OBIEKT: **KANALIZACJA SANITARNA** GM. CHEŁM ŚLĄSKI – ETAP „C"	FAZA: **P. B. – Wyk.**
MIEJSCOWOŚĆ: **CHEŁM ŚLĄSKI**	BRANŻA: SANITARNA
NAZWA RYS.: PROFIL PODŁUŻNY NR 5	SKALA: 1:100/1000
Projektował: Jan Szczepanek	RYS. NR **KS 21**
Sprawdził: mgr inż. Jacek Kutniowski

Nazwa i adres obiektu
KANALIZACJA SANITARNA DLA GMINY CHEŁM ŚLĄSKI

Przedmiot rysunku
PROFIL PODŁUŻNY KOLEKTORA „D" OD PUNKTU D3

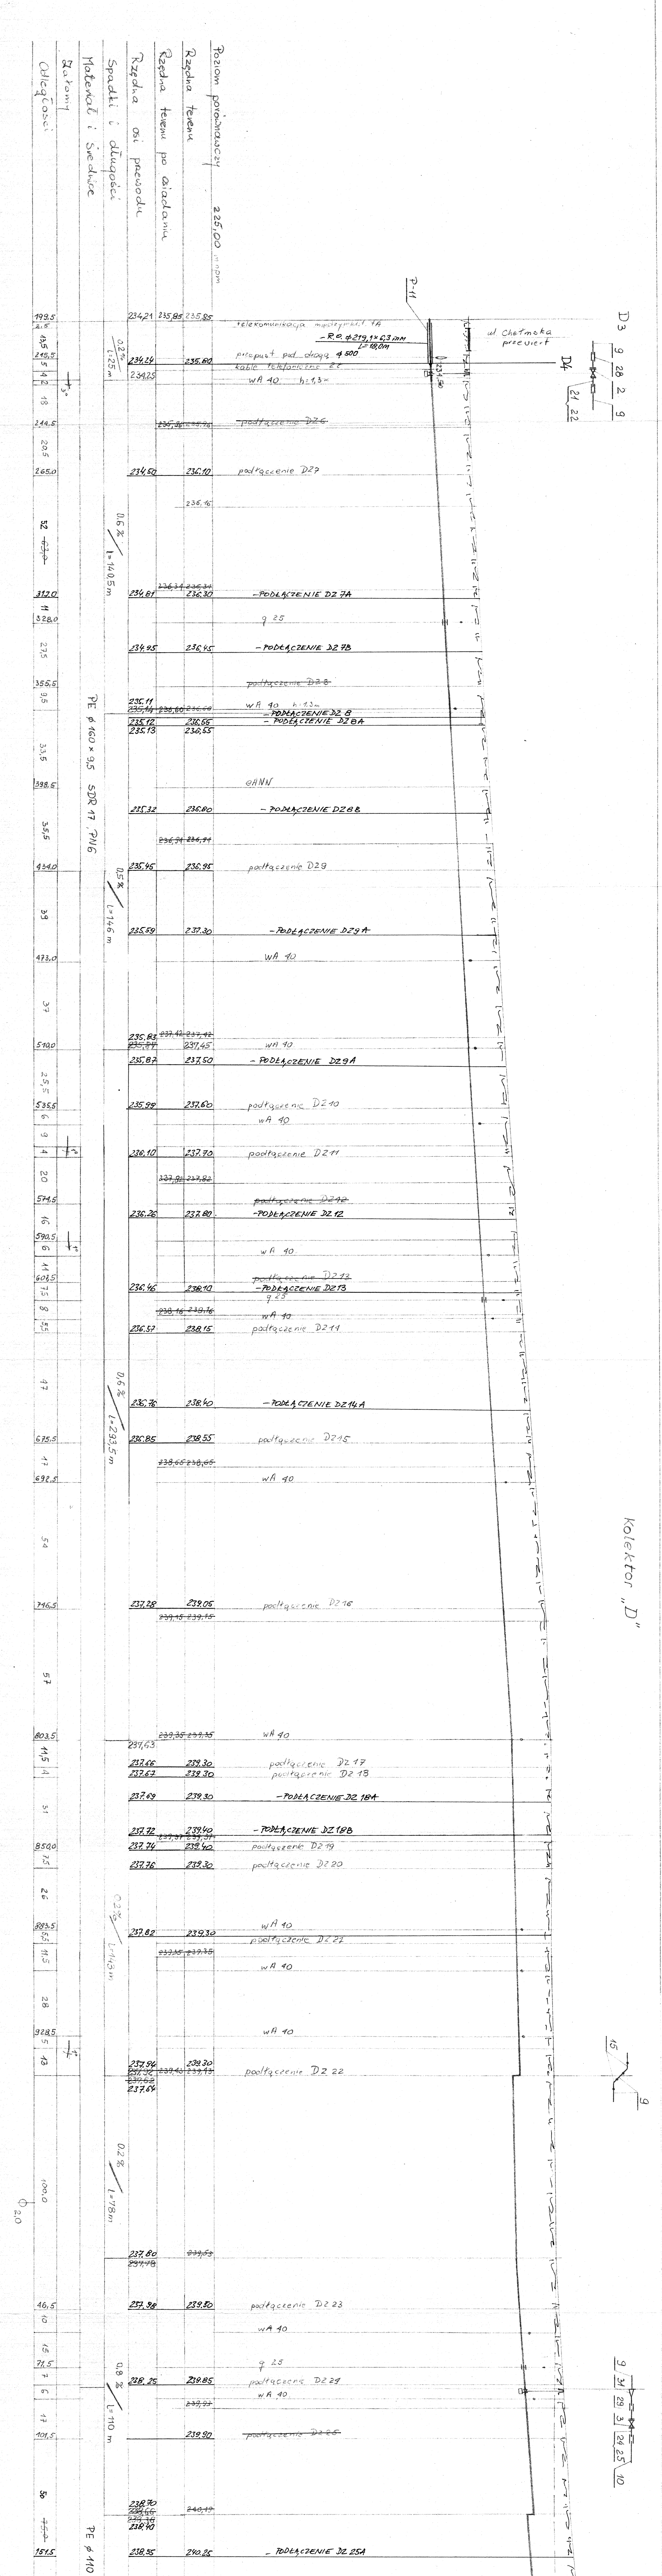
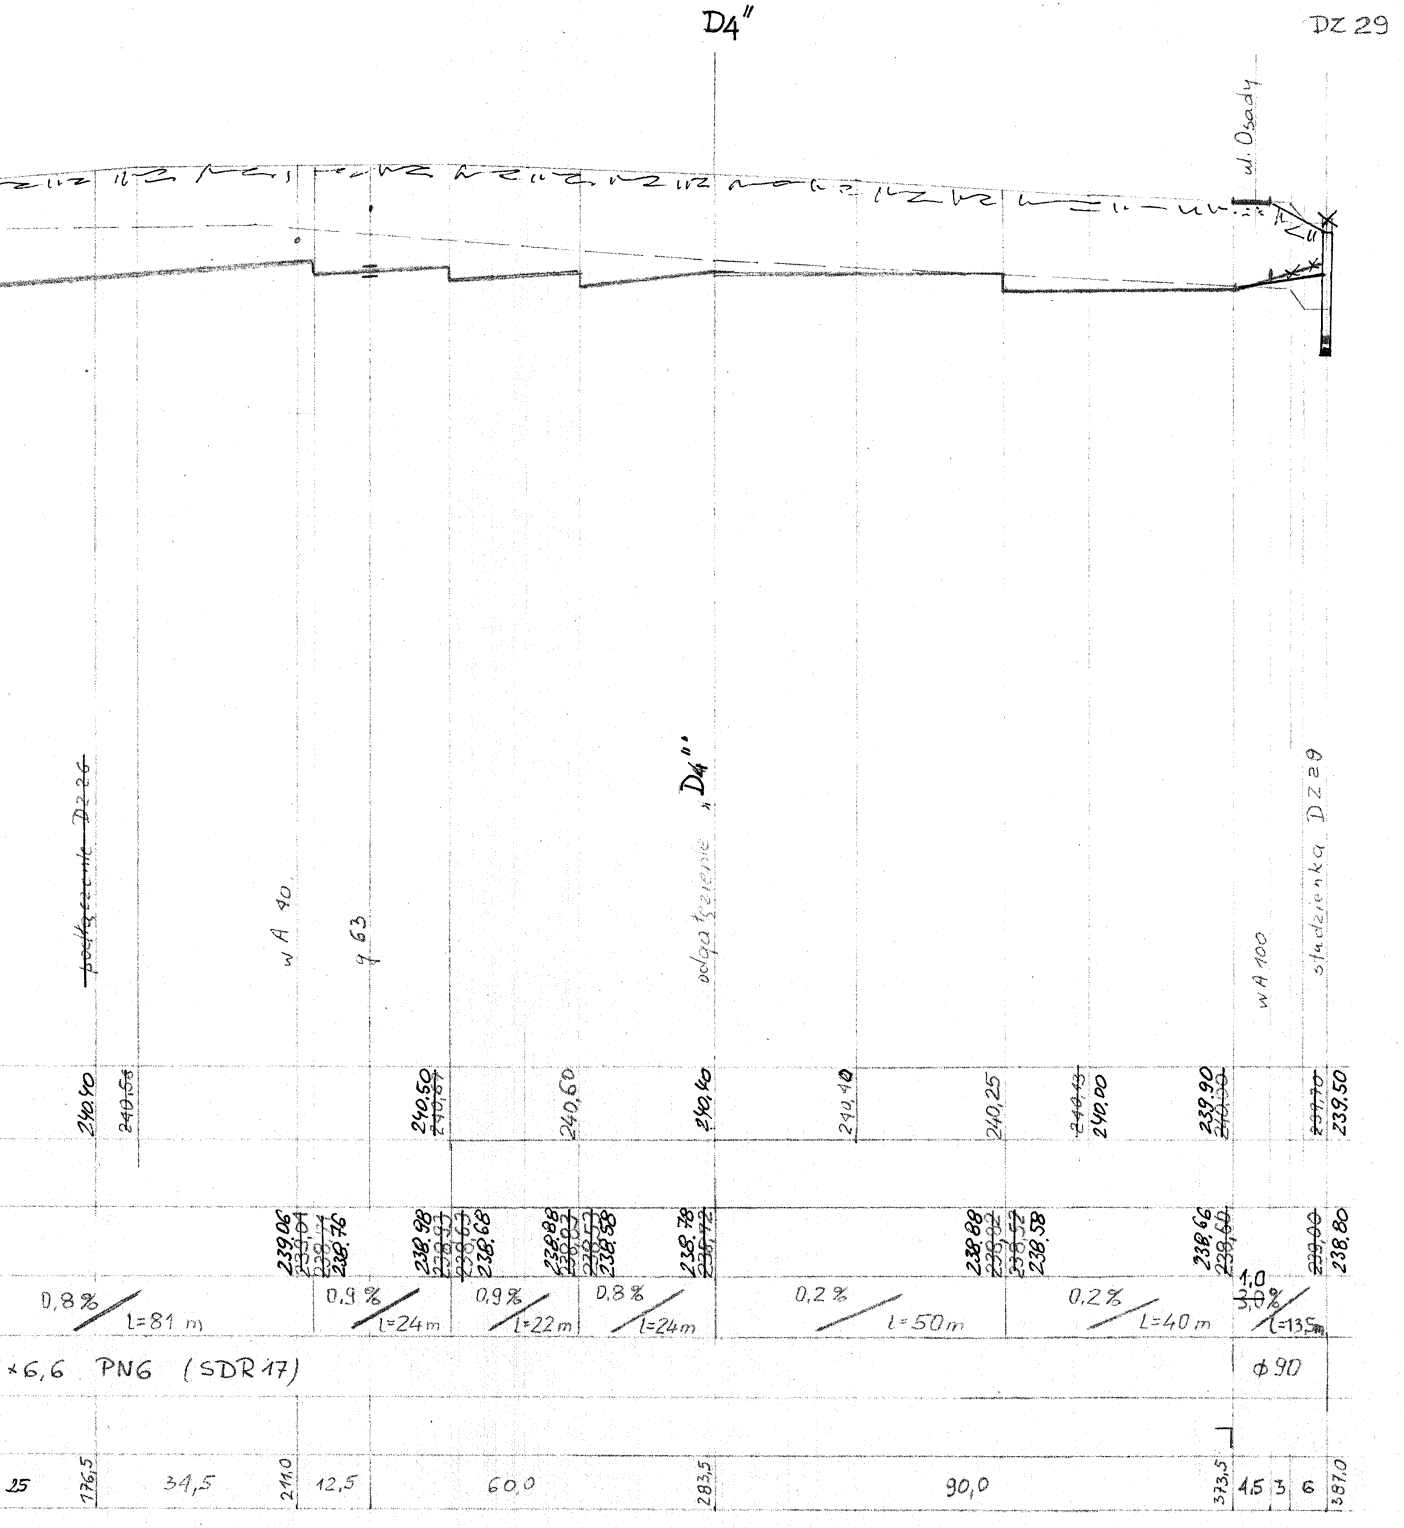
0.2%
L=25m
0.6%
L=140,5m
0.5%
L=146 m
0,6%
L=293,5 m
0.2%
L=143m
0.2%
L=78m
0,8%
L=110 m
PE ϕ 160 × 9,5 SDR 17, PN6
PE ϕ 110
234,21
235,85
235,85
234,24
235,80
234,25
234,50
~~235,36~~
~~235,96~~
podłączenie DZ6
234,50
236,10
podłączenie DZ7
236,16
~~236,34~~
~~236,34~~
234,81
236,30

- PODŁĄCZENIE DZ 7A
g 25
234,95
236,45
- PODŁĄCZENIE DZ 7B
~~podłączenie DZ8~~
235,11
~~235,14~~
236,60
~~236,60~~
wA 40 h=1,3m
- PODŁĄCZENIE DZ 8
235,12
236,55
- PODŁĄCZENIE DZ 8A
235,13
236,55
eANN
235,32
236,80

- PODŁĄCZENIE DZ 8B
~~236,94~~
~~236,94~~
235,45
236,95
podłączenie DZ9
235,59
237,30
- PODŁĄCZENIE DZ 9A
wA 40
235,83
~~237,42~~
~~237,42~~
~~235,87~~
237,45
wA 40
235,87
237,50

- PODŁĄCZENIE DZ 9A
235,99
237,60
podłączenie DZ10
wA 40
236,10
237,70
podłączenie DZ11
~~237,82~~
~~237,82~~
~~podłączenie DZ12~~
236,26
237,80
- PODŁĄCZENIE DZ 12
wA 40
~~podłączenie DZ13~~
236,46
238,10

- PODŁĄCZENIE DZ13
g 25
~~238,16~~
~~238,16~~
wA 40
236,57
238,15
podłączenie DZ14
236,76
238,40
- PODŁĄCZENIE DZ14A
236,85
238,55
podłączenie DZ15
~~238,65~~
~~238,65~~
wA 40
237,28
239,05
podłączenie DZ16
~~239,15~~
~~239,15~~
~~239,35~~
~~239,35~~
wA 40
237,63
237,66
239,30
podłączenie DZ17
237,67
239,30
podłączenie DZ18
237,69
239,30

- PODŁĄCZENIE DZ 18A
237,72
239,40
- PODŁĄCZENIE DZ 18B
~~239,37~~
~~239,37~~
237,74
239,40
podłączenie DZ19
237,76
239,30
podłączenie DZ20
wA 40
237,82
239,30
podłączenie DZ21
~~239,35~~
~~239,35~~
wA 40
wA 40
237,94
239,30
~~237,92~~
~~239,43~~
~~239,43~~
podłączenie DZ 22
~~237,62~~
237,64
237,80
~~239,53~~
~~237,78~~
237,98
239,50
podłączenie DZ 23
wA 40
g 25
238,25
239,85
podłączenie DZ 24
wA 40
~~239,93~~
239,90
~~podłączenie DZ 25~~
238,70
~~238,66~~
~~240,19~~
~~238,36~~
238,40
238,55
240,25

D4"
DZ 29
ul. Osady
~~podłączenie DZ26~~
wA 40
φ 63
odgałęzienie „D4"
wA 100
studzienka DZ29
240,40
~~240,58~~
240,50
~~240,67~~
240,60
240,40
240,40
240,25
~~240,13~~
240,00
239,90
~~240,00~~
~~239,70~~
239,50
239,06
~~239,01~~
~~238,71~~
238,76
238,98
~~238,93~~
~~238,63~~
238,68
238,88
~~239,03~~
~~238,53~~
238,58
238,78
~~238,72~~
238,88
~~238,82~~
~~238,52~~
238,58
238,66
~~238,60~~
~~239,00~~
238,80
0,8%
l=81 m
0,9%
l=24m
0,9%
l=22m
0,8%
l=24m
0,2%
l=50m
0,2%
l=40 m
1,0
~~3,0%~~
l=13,5m
×6,6 PN6 (SDR 17)
φ 90
25
176,5
34,5
211,0
12,5
60,0
283,5
90,0
373,5
4,5
3
6
387,0
